## Zápis

ze vstupní profesní porady akce

### Peronizace v žst. Pačejov a zvýšení rychlosti v km 299,650-304,009

#### D – Technologická část

#### **E.3.6.4. Přípojka 22 kV**

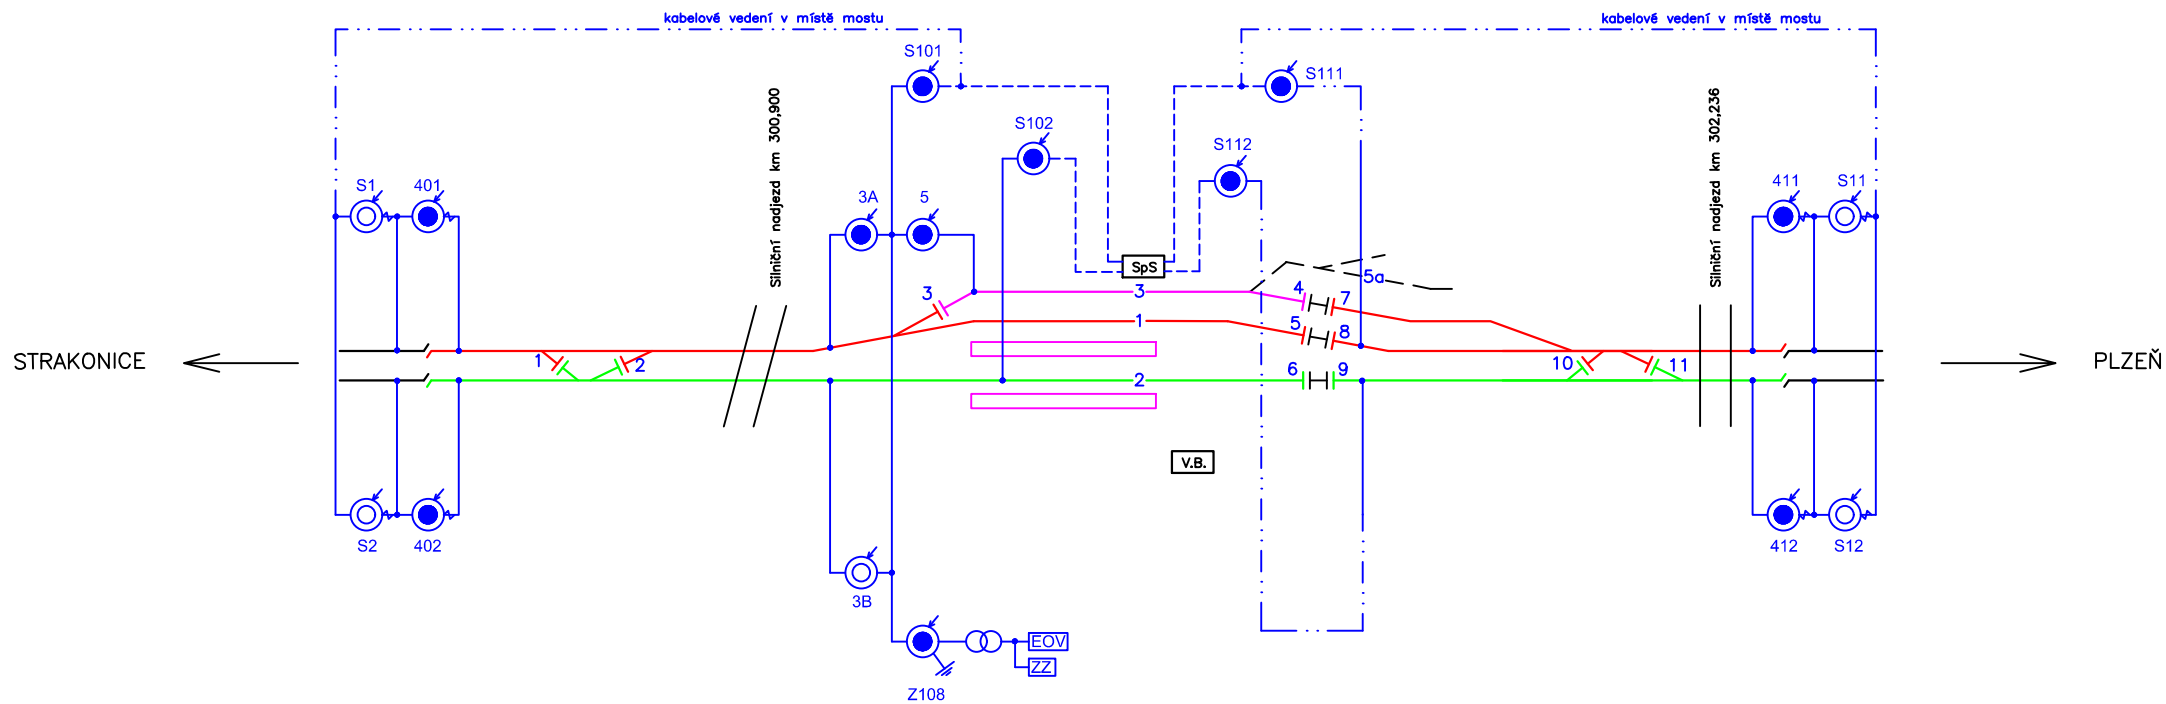
Dělicí místo budou odchozí svorky odpojovače, na odpojovači bude osazena přepětová ochrana (bleskojistky), která bude zároveň osazena i na přívodu do TS. Trasa zůstává dle PD.
